事後審査型一般競争入札 回答書

令和元年7月1日

1. 工 事 名 令和元年度 社会資本整備総合交付金街路事業 跡部臼田線 道路築造工事
2. 工 事 場 所 佐久市 原 字中島

植樹柵

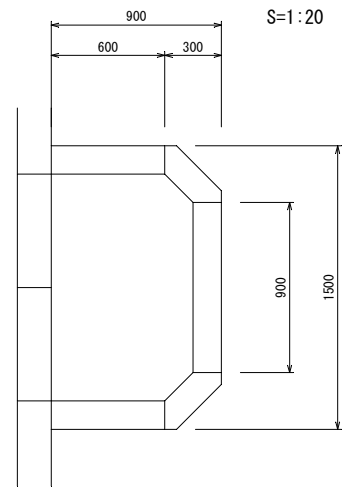
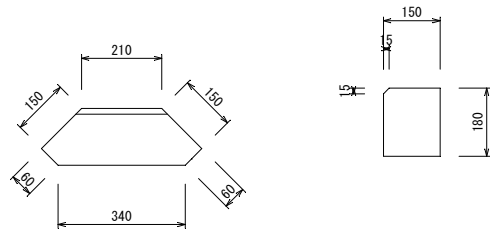
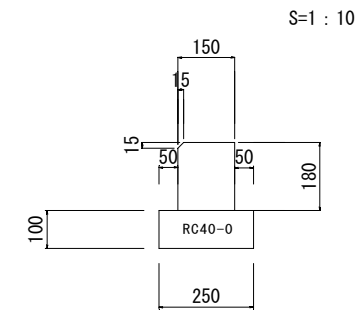
対 象 項 目	追 加 指 示 事 項
1. 施工内訳表 第0-0016・0067号表の砂 クッション用は長野県単価の洗滌砂か、物価本単価の砂 クッション用か明示ください。	1. 左記について、長野県単価の洗滌砂を使用しています。
2. 施工内訳表 第0-0049・0050・0051号表の植樹柵ブロック1号・2号・5号はm当りに換算されていますが、図面に構造図が無いので、それぞれmあたり何個か不明ですので、m当りの使用個数を明示してください。	2. 左記について、植樹柵の構造図を追加します。(図面1参照) mあたりの換算に使用している製品長は、植樹柵1号ブロック (L=0.9m)、植樹柵2号ブロック (L=0.6m)、植樹柵5号ブロック (L=0.3m) を使用しています。
3. 施工 第0-0047号表及び施工 第0-0048号表 境界ブロック、施工 第0-0049号表、施工 第0-0050号表及び施工 第0-0051号表 植樹柵ブロックのそれぞれの1mあたり換算単価適用の有効桁数は何桁でしょうか。	3. 左記について、有効桁数は上位3桁止めとします。
4. 工種 第0027号表、施工0-0028号表の蓋の仕様が不明です。見積単価に明示された単価を用いればよいでしょうか。	4. 左記について、蓋の仕様は、街渠柵の構造図を追加します。(図面1参照) 単価については、見積単価を使用しています。
